改善箇所説明図

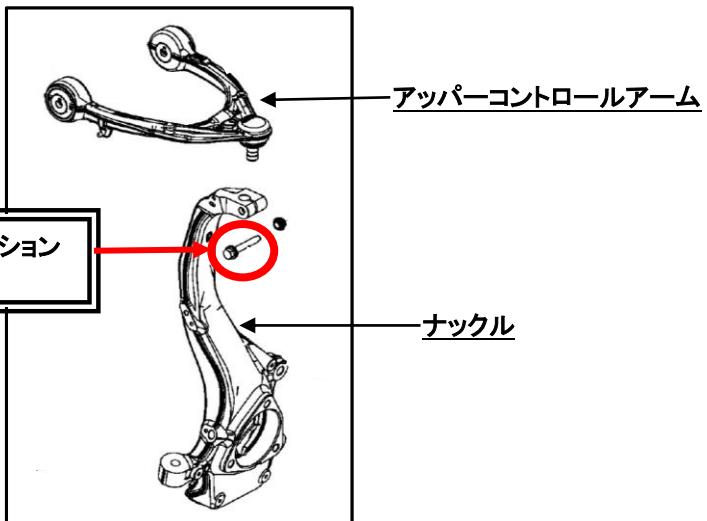
フロントサスペンションにおいて、アッパーコントロールアームとナックルを組付けているboltの締付作業が不適切なため、boltに傷がついているものがある。このため、boltが折損し、前輪を適切に保持できず、最悪の場合、車両の走行安定性を損なって事故に至るおそれがある。

全車両、フロントサスペンション(左右)の当該boltを新品に交換する。
